ASUNTO: Informe técnico para valorar los criterios cualitativos del procedimiento abierto simplificado para la adjudicación del contrato para la redacción de varios Proyectos de ejecución de regeneración de fachadas y entornos urbanos en Hoya La Plata (T.M. LPGC) y en zonas industriales de Bocabarranco, Salinetas y el Goro (T.M. Telde).

REFERENCIA: Nº EXPEDIENTE: XP0046/2018/PLA (Resolución nº 219/18 de modificación Resolución 77/18).

PROMOTOR: Servicio de Planeamiento. Cabildo de Gran Canaria.

ESTRATEGIA

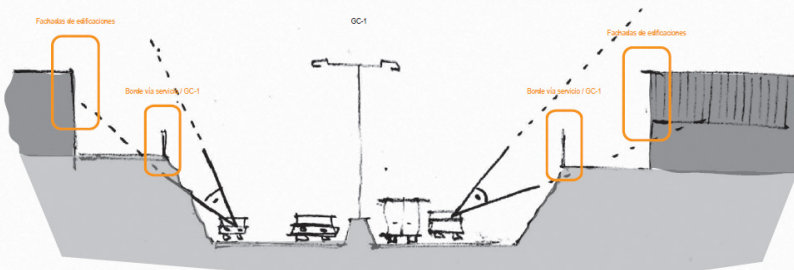
Todo lo descrito anteriormente viene reforzado con documentación gráfica: una lámina de análisis y diagnóstico, una lámina de estrategia a seguir donde identifica un posible ejemplo a seguir dentro del ámbito y otra lámina de imágenes que ilustran la propuesta.
